**PREVOST****CAMPAGNE
DE
RAPPEL****CR22-13**

DATE :	Janvier 2023	SECTION :	18 CARROSSERIE
SUJET :	REPLACEMENT DU SIEGE CONDUCTEUR PAR UN SIEGE RECARO À CEINTURE 3 POINTS

Sur les véhicules visés par cette campagne, remplacez le siège du conducteur existant par un siège Recaro avec ceinture à 3 points d'attache.

Figure 5

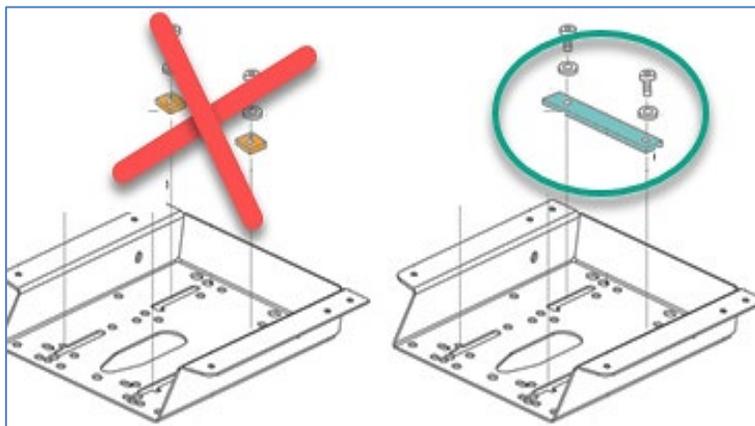
8. Au support de surélévation, remplacez les 2 plaques illustrées par la longue barre fournie avec le nouveau siège.

Serrer au couple de 38 lb-pi

Figure 7

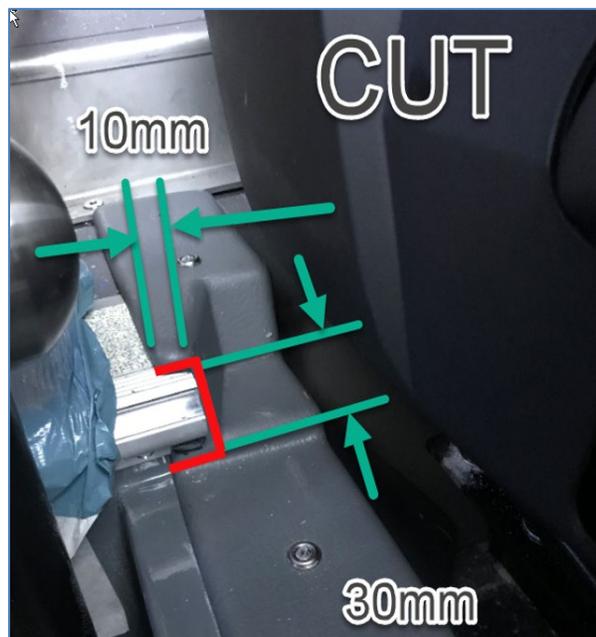
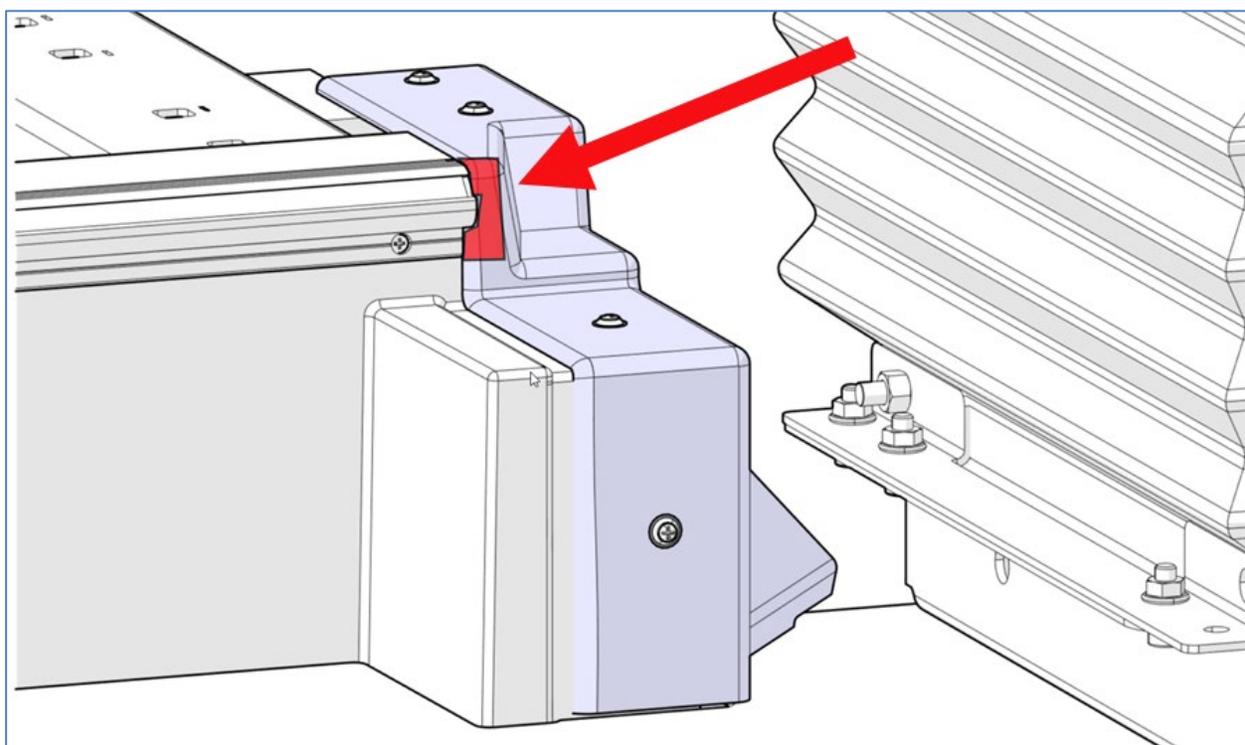
9. Retirez le couvercle de la marche de l'allée et coupez-en une partie comme indiqué.

Dimensions à couper: environ 10 mm X 30 mm

Figure 9

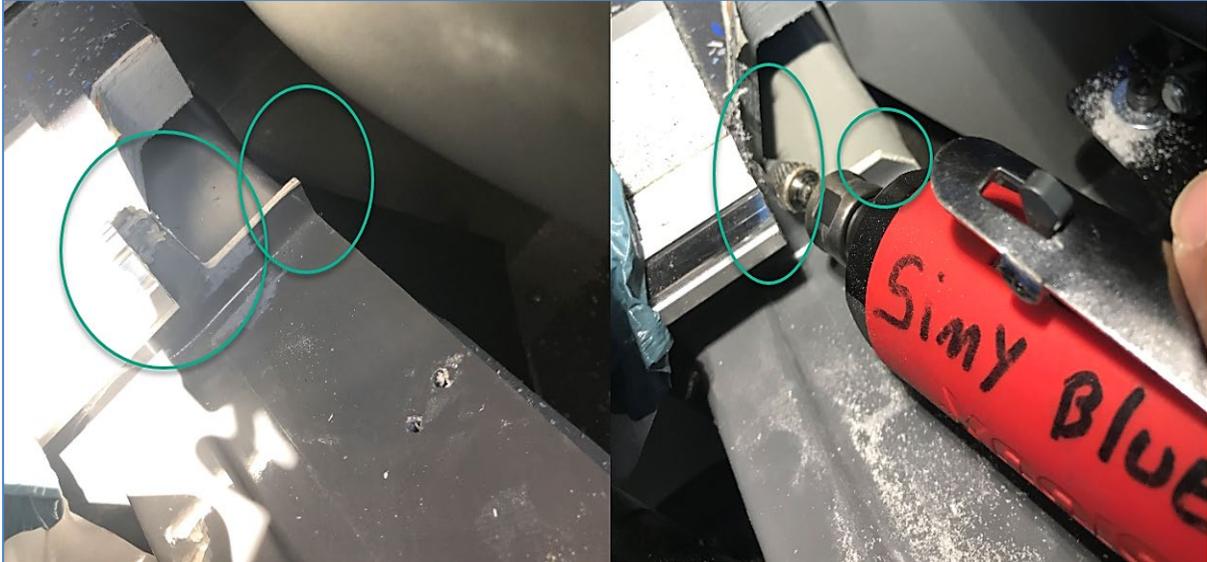
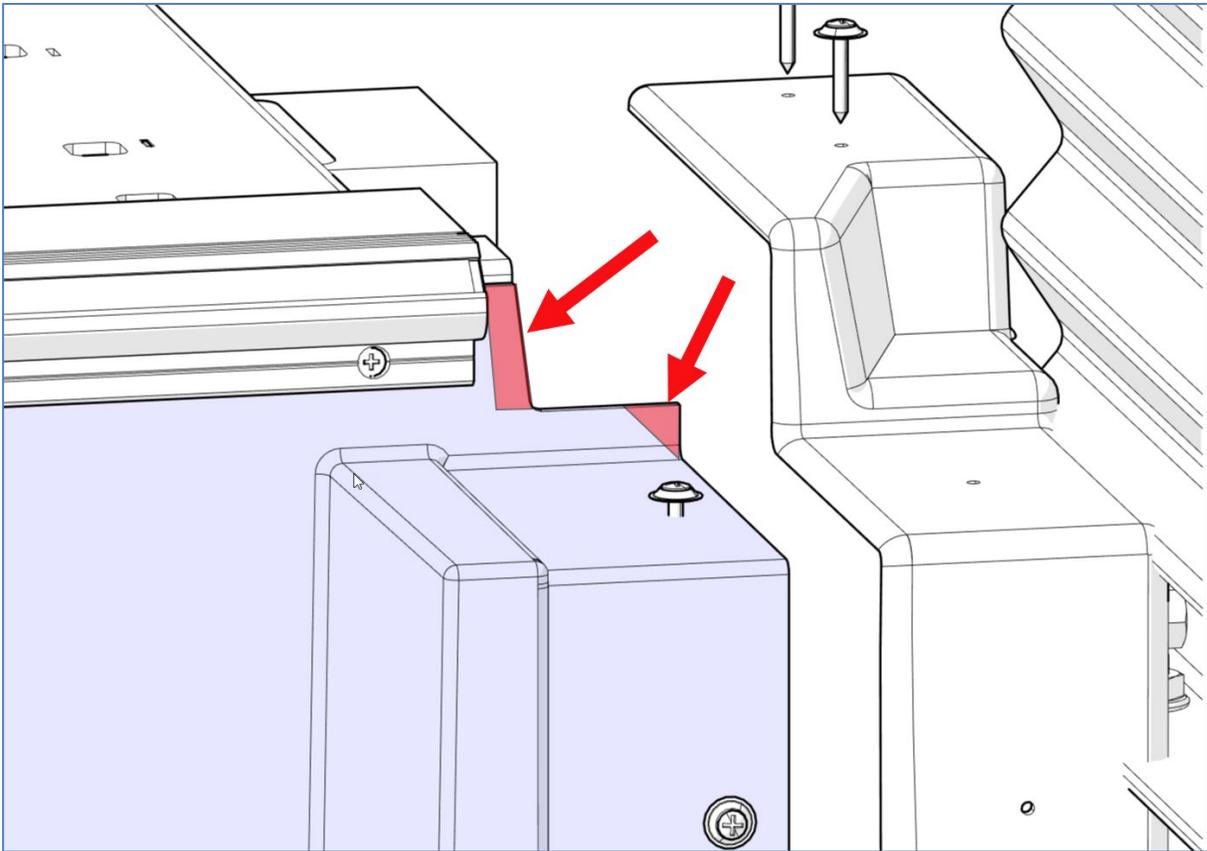
10. Coupez la fibre de verre de la marche comme indiqué. L'objectif est de réinstaller le couvercle le plus possible vers la porte d'entrée afin de laisser un plus grand dégagement entre le siège et le couvercle.

Figure 14

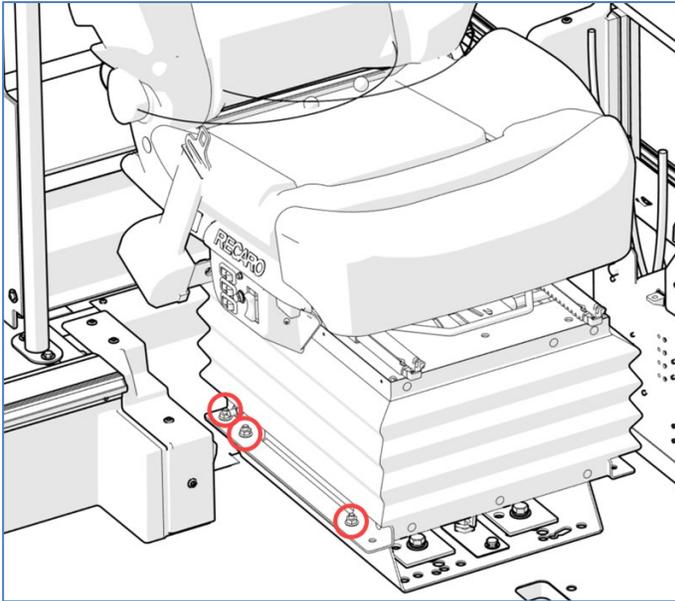
14. Installez le nouveau siège avec les 6 vis précédemment retirées.

Serrer au couple de 16.5 lb-pi
